Gemeinde Muggensturm		Beschlussvorschlag		2025/182			
Amt: Hauptamt		Beratungsfolge		Sitzung am			
		Technischer Ausschuss		28.07.2025			
AZ.:				öffentlich			
Beratungsergebnis:							
Bearbeiter: Marina Schmidt							
Verfasser: Marina Schmidt							
einstimmig	Mit Stimmenmehrheit	Ja-Stimmen	Nein-Stimmen	Enthaltungen	Beschlussvorschlag	Abweichung	Kein Beschluss wird nachgereicht

Bauvoranfrage zum Einbau einer Dachgaube und Überdachung eines Stellplatzes; Geschwister-Scholl-Straße 1 a, Flst. Nr. 8736

Lageplan / EG

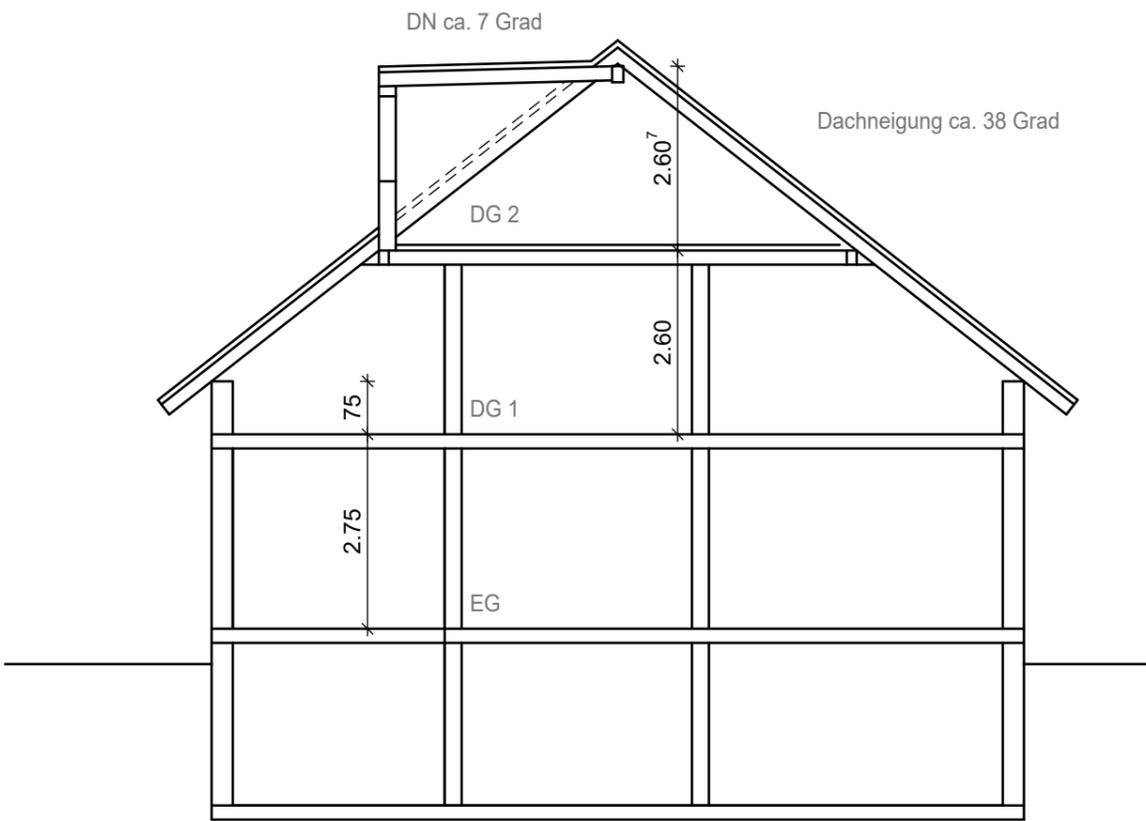
Die Verwaltung sieht, durch die geplante Überdachung des Stellplatzes auf dem Baugrundstück in der Geschwister-Scholl-Straße 1 a eine Behinderung der Sicht der Verkehrsteilnehmer im Kreuzungsbereich der Vogesenstraße / Geschwister-Scholl-Straße. Man hat bewusst kein Garagenbaufenster an der geplanten Stelle im Kreuzungsbereich Vogesenstraße / Geschwister-Scholl-Straße im Bebauungsplan „Renaultgelände“ festgesetzt, damit der Verkehr nicht behindert wird. Die Verwaltung vertritt die Auffassung, dass die Erteilung der Befreiung für die Überdachung eines Stellplatzes außerhalb der für Garagen ausgewiesenen Fläche und außerhalb des überbaubaren Grundstücksfläche des Bebauungsplans an der vorgesehenen Stelle im Kreuzungsbereich der Vogesenstraße /Geschwister-Scholl-Straße aus städtebaulicher Sicht nicht vertretbar ist.

Ebenso sieht die Verwaltung ein geringerer Abstand von der Stellplatzüberdachung bis zur öffentlichen Verkehrsfläche, als städtebaulich nicht vertretbar an, da der Gemeinderat die städtebaulichen Leitlinien der Gemeinde durch Gemeinderatsbeschluss am 23.06.2025 für die Änderung des Bebauungsplans „Faisen Nord, 2. Änderung manifestiert hat. Es wird auf Ziffer 10.4 der Begründung des neu beschlossenen Bebauungsplanes „Faisen Nord, 2. Änderung“ verwiesen.

3. Die Verwaltung schlägt vor, Überdachung eines Stellplatzes aus städtebaulicher Sicht im Rahmen der Fragestellung nicht zu zustimmen.
4. Die Verwaltung schlägt vor, die Befreiung für die Überdachung eines Stellplatzes außerhalb der für Garagen ausgewiesene Fläche und außerhalb der überbaubaren Grundstücksfläche gemäß Ziffer 1.6.1 der planungsrechtlichen Festsetzung des Bebauungsplans des Bebauungsplans „Renaultgelände“ nicht zu erteilen.

5. Die Verwaltung schlägt vor, die Befreiung für Überdachung eines Stellplatzes geringererem Abstand zur öffentlichen Verkehrsfläche gemäß Ziffer 4 der planungsrechtlichen Festsetzungen des Bebauungsplanes „Faisen Nord, 2. Änderung“ nicht zu erteilen.

Ansichten, Schnitt

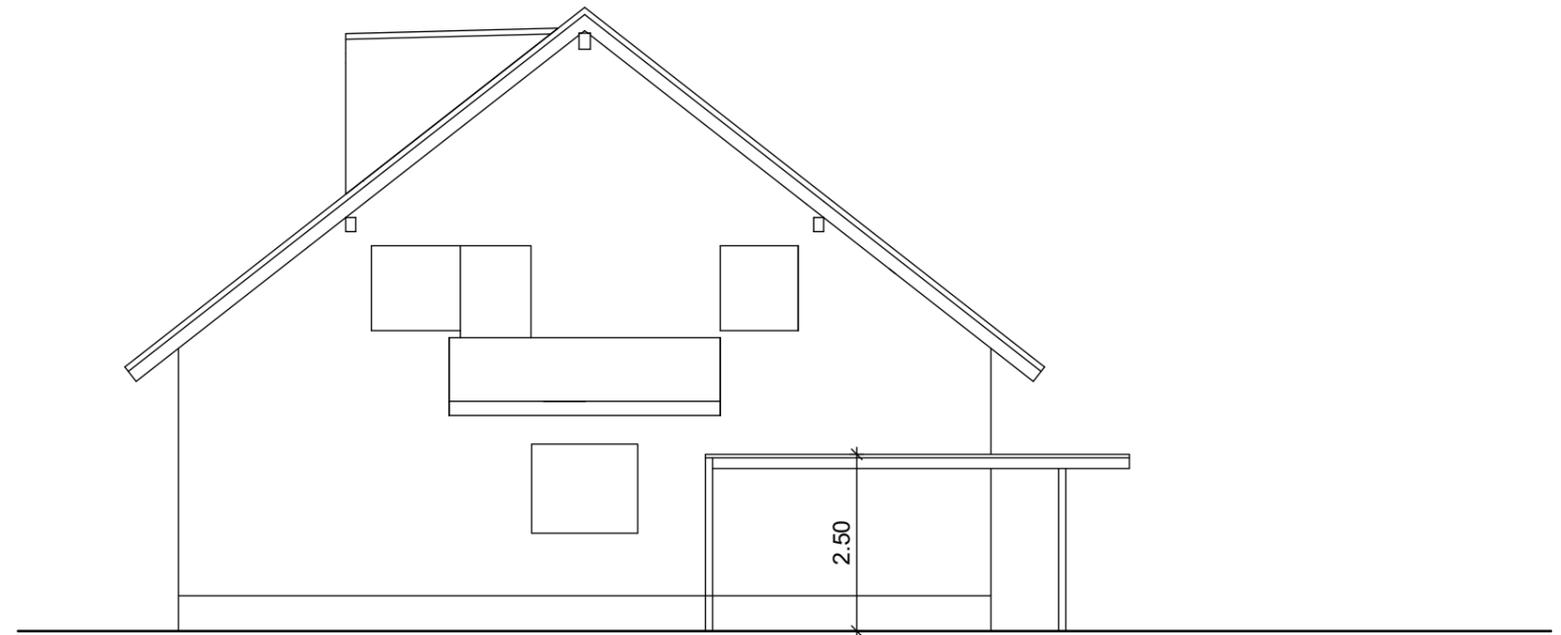
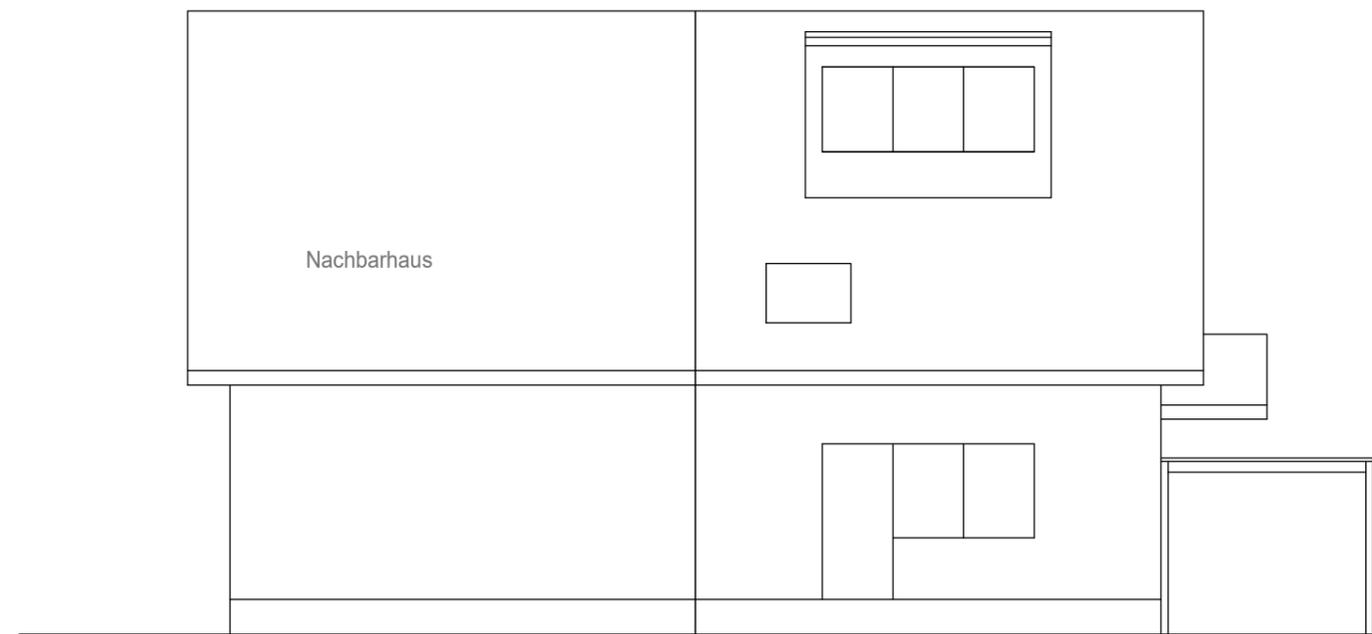
Die geplante Dachgaube weicht in zwei Punkten von der Ziffer 2 der örtlichen Bauvorschriften des Bebauungsplanes „Faisen Nord, 2. Änderung“ ab. In Ziffer 2 der örtlichen Bauvorschriften des Bebauungsplanes „Faisen Nord, 2. Änderung“ ist geregelt, dass der Abstand zwischen der

Oberkante von Dachaufbauten und Dacheinschnitten und dem Gebäudefirst mindestens 1,60 m betragen muss, gemessen entlang der Dachfläche. Die geplante Dachgaube soll im oberen Dachgeschoss errichtet werden. Der Abstand der geplanten Dachgaube ist mit einem Abstand von 0,50 m zwischen der Oberkante der Gaube und dem Gebäudefirst vorgesehen.

In Ziffer 2 der örtlichen Bauvorschriften des Bebauungsplanes „Faisen Nord, 2. Änderung“ ist geregelt, dass die Vorderansicht der Gaube zu mindestens aus 60 % aus Fensterfläche bestehen muss. Die geplante Dachgaube ist mit ca. 40 % Fensterfläche angedacht.

Die Verwaltung vertritt die Auffassung, dass aus städtebaulicher Sicht bei der Gestaltung der geplanten Dachgaube die Festsetzungen in Ziffer 2 der örtlichen Bauvorschriften des Bebauungsplanes „Faisen Nord, 2. Änderung“ einzuhalten sind, da der Gemeinderat erst vor kurzem die städtebaulichen Leitlinien der Gemeinde durch Gemeinderatsbeschluss am 23.06.2025 für die Änderung des Bebauungsplans „Faisen Nord, 2. Änderung“ manifestiert hat.

1. Die Verwaltung schlägt vor, der Bauvoranfrage zum Einbau einer Dachgaube aus städtebaulicher Sicht im Rahmen der Fragestellung zu zustimmen.
2. Die Verwaltung schlägt vor, die Befreiung für Dachgaube gemäß Ziffer 2 der örtlichen Bauvorschriften des Bebauungsplanes „Faisen Nord, 2. Änderung“ zu erteilen.
